DODATEK č. 7

ke Smlouvě o dílo ze dne 11. 10. 2018

se níže uvedeného dne, měsíce a roku dohodly, že tímto Dodatkem se mění a doplňuje Smlouva o dílo, uzavřená mezi smluvními stranami dne 11. 10. 2018, ve znění jejího dodatku č. 1 ze dne 8. 1. 2019, dodatku č. 2 ze dne 29. 3. 2019, dodatku č. 3 ze dne 24. 4. 2019, dodatku č. 4 ze dne 26. 6. 2019, dodatku č. 5 ze dne 12. 11. 2019 a dodatku č. 6 ze dne 28. 1. 2020 (dále jen „**Smlouva**“), jejímž předmětem je zhotovení stavby s názvem „Pavilon tropického zemědělství“ (dále jen „**Stavba**“).

Projekt registrační číslo:	CZ.02.2.67/0.0/0.0/16_016/0002514
Stavba:	Pavilon tropického zemědělství
Objekt:	SO 02 Novostavba pavilonu FTZ - silnoproudá elektrotechnika

CELKOVÁ DÉLKA OBETONOVÁNÍ 22,0 M
 DÉLKA VÝZTUŽNÝCH TRÁMŮ 21,6 M
 OBETONOVÁNÍ C 30 / 37 XF4, XC4
 PLOCHA 0,495 M² - DÉLKA 22 M = 11,0 M³

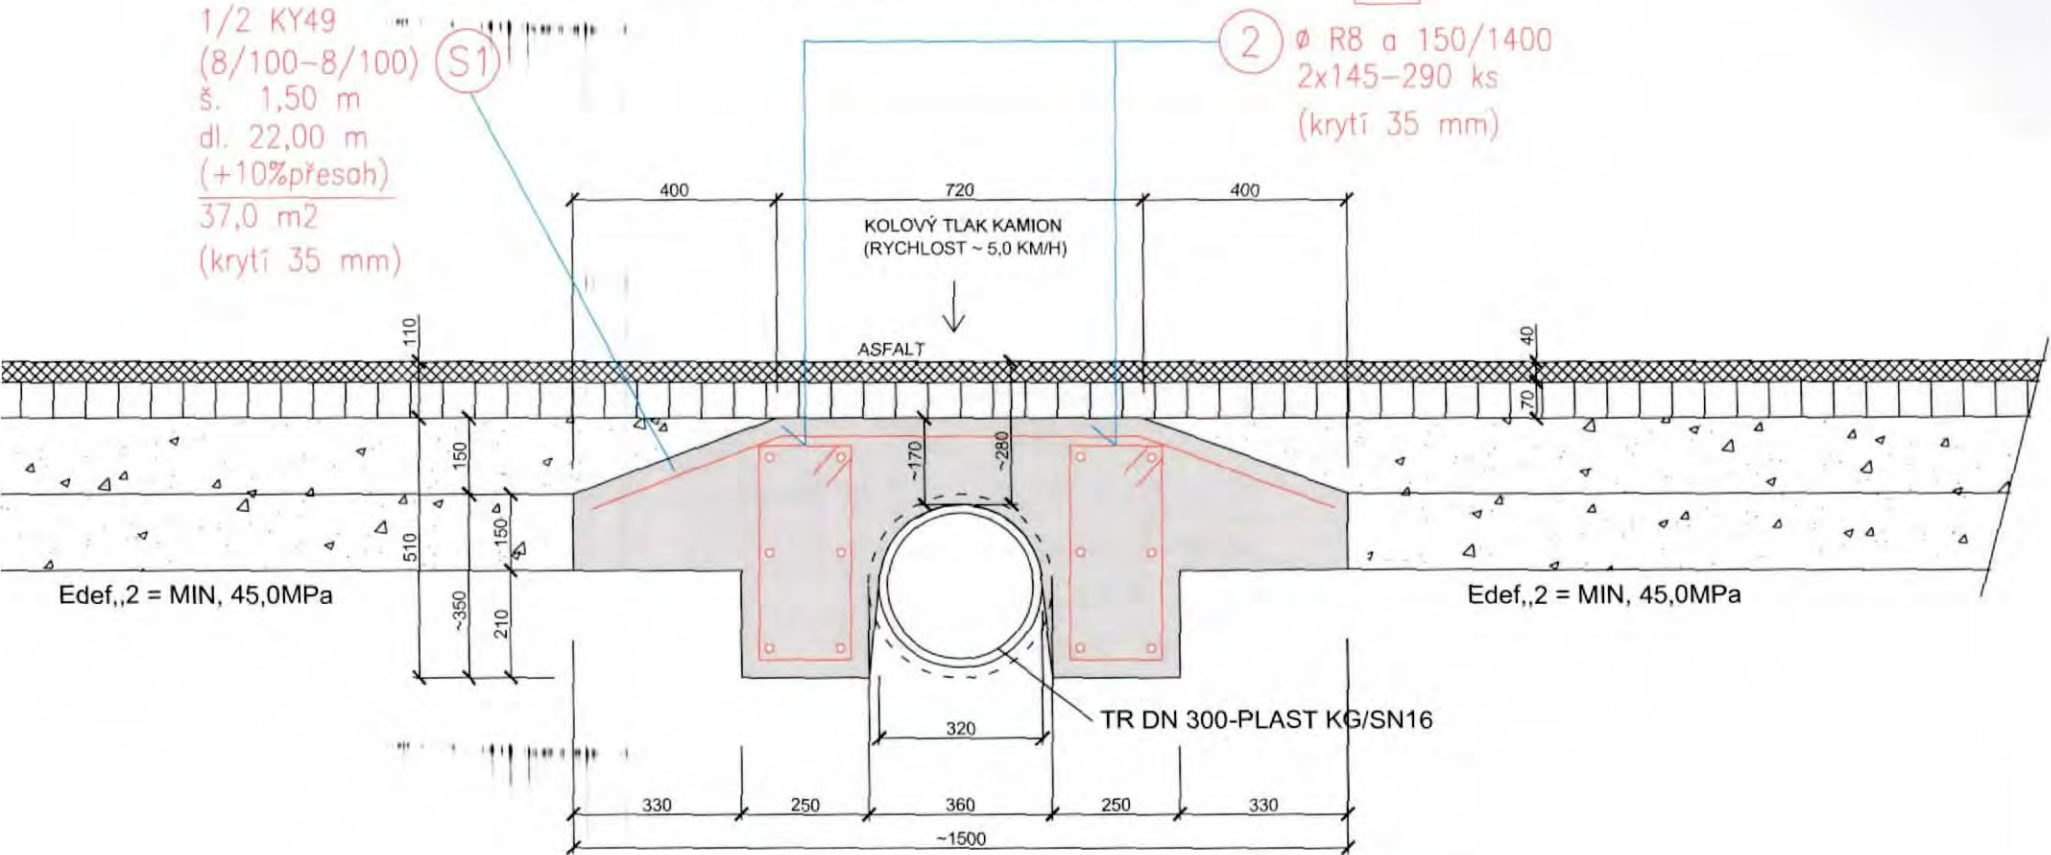
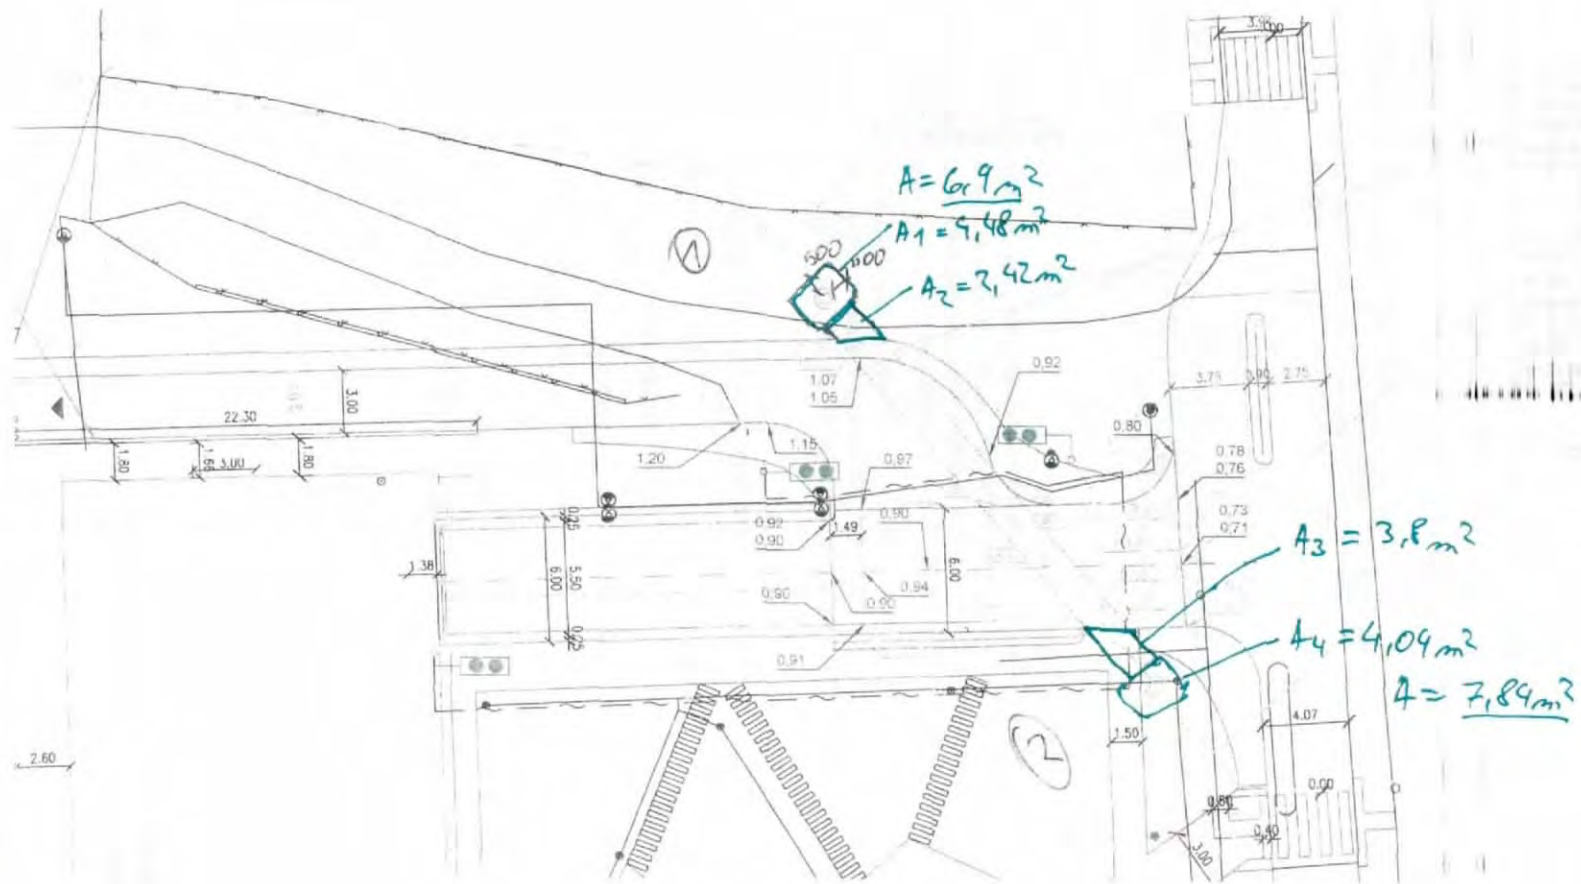
Název změny:	Přeložka trasy dešťové kanalizace
--------------	-----------------------------------

Nepředvídatelné podpovrchové podmínky staveniště - nalezena nezakreslená trasa funkční dešťové kanalizace, výškově kolidující se skladbami uvažované vozovky. Zhotovitel zahájil v souladu se schváleným Harmonogramem výstavby stavební činnosti (v HMG pod ID 60) související s prováděním části díla - zpevněných ploch a komunikací, konkrétně byly zahájeny výkopové a zemní práce pro silniční těleso a přilehlé chodníky. V průběhu zemních prací bylo dne 24.10.2019 (viz. zápis v SD) v prostoru severní části objektu, pod budoucí komunikací, nalezeno potrubí, které bylo následně identifikováno jako funkční dešťová kanalizace DN300 od přilehlých objektů bytových domů. Toto potrubí nebylo v projektové dokumentaci zakresleno a po výškovém zaměření bylo zjištěno, že je v kolizi s konstrukčními vrstvami nově navržené vozovky. Toto zjištění bylo oznámeno na KD č.51 dne 24.10.2019 a AD následně započal se zpracováním projektového řešení přeložky a ochrany této trasy kanalizace. Zápisy ze stavebního deníku a Kontrolních dní jsou přílohou č. 1. Je nutné konstatovat a zdůraznit, že s přihlédnutím k navýšení objemu práce a probíhajícímu zimnímu období, ve kterém byly tyto nepředvídatelné okolnosti zjištěny a popsány, mají výše zmíněné skutečnosti reálný dopad do celkové doby provedení díla a souvisejících činností a milníků. Jedná se výhradně o části díla, které s provedením zpevněných ploch a komunikací přímo souvisí, zejména části objektu veřejného osvětlení, oplocení, závorového systému, vodorovného značení, závlahového systému a sadových úprav. S přihlédnutím k dodržení technologických postupů výstavby se předpokládá možnost zahájení prací na sanacích pláň, včetně přeložky potrubní trasy kanalizace od 15.3.2020. Po dokončení těchto prací je možné pokračovat v provádění následných konstrukčních skladeb zpevněných ploch a komunikací.

Přeložka a ochránění trasy dešťové kanalizace

1/2 KY49
 (8/100-8/100)
 š. 1,50 m
 dl. 22,00 m
 (+10% přesah)
 37,0 m²
 (krytí 35 mm)

2 Ø R8 a 150/1400
 2x145-290 ks
 (krytí 35 mm)

1 2x6 Ø R14
 dl. 6,0 m
 přesah 80 cm
 2x6x4=48 KS
